### เอกสารแนบ 3 ส่วนแก้ไขจากแบบรูปรายการ

รายละเอียดการแก้ไขรายละเอียดจากโครงการปรับปรุงห้องปฏิบัติการกลางเพื่อยกระดับมาตรฐานงานวิจัยขั้น  
แนวหน้าและนวัตกรรมอาหาร

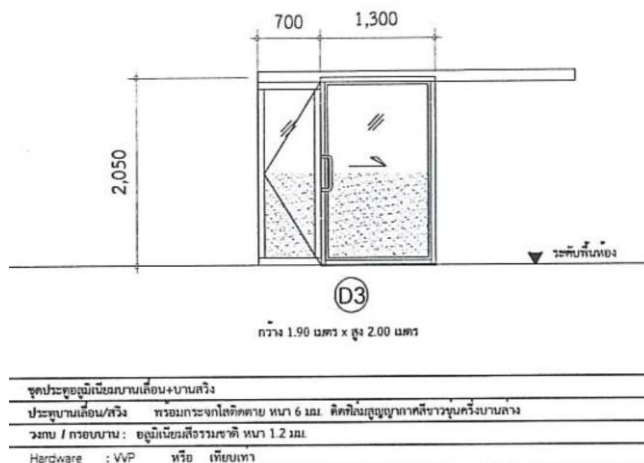
- แก้ไขจากแบบแปลนงานสถาปัตยกรรม A-02
  - ยกเลิก “X1 รื้อถอนชุดประตูเดิมออกเพื่อเปลี่ยนเป็นชุดประตูใหม่”
  - จาก “X3 รื้อถอนชุดบานเกล็ดกระจกหน้าต่างเปลี่ยนเป็นบานติดตาย” แก้ไขเป็น “ซ่อมแซมหน้าต่างเดิม เปลี่ยนยาแนวขอบกันซึม เปลี่ยนล้อและตัวล็อคทำความสะอาด พร้อมติดตั้งฟิล์มกรองแสง และติดตั้งม่านม้วนบริเวณหน้าต่างภายในห้อง ขนาดไม่น้อยกว่า 18 ตารางเมตร”

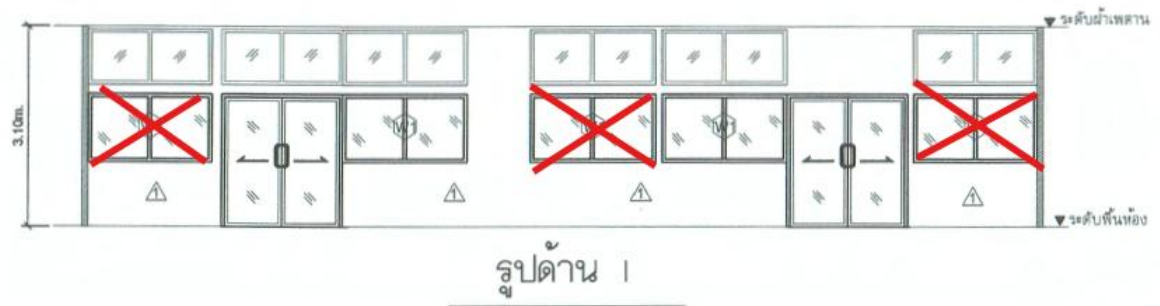
- ยกเลิก “X1 รื้อถอนชุดประตูของเดิมออกเพื่อเปลี่ยนเป็นชุดประตูใหม่”
- ยกเลิก “X2 รื้อถอนชุดโต๊ะปฏิบัติการ/ตู้ล่อ/ท่อระบายอากาศ/และอื่นๆ ของเดิมออกพร้อมขนไปเก็บกอง ณ ตำแหน่งที่กำหนดให้”
- ยกเลิก “X3 รื้อถอนชุดบานเกล็ดกระจกหน้าต่างเปลี่ยนเป็นบานติดตาย”
- ยกเลิก “C0 รื้อถอนฝ้าเพดานพร้อมงานระบบไฟฟ้าและระบบปรับอากาศ”
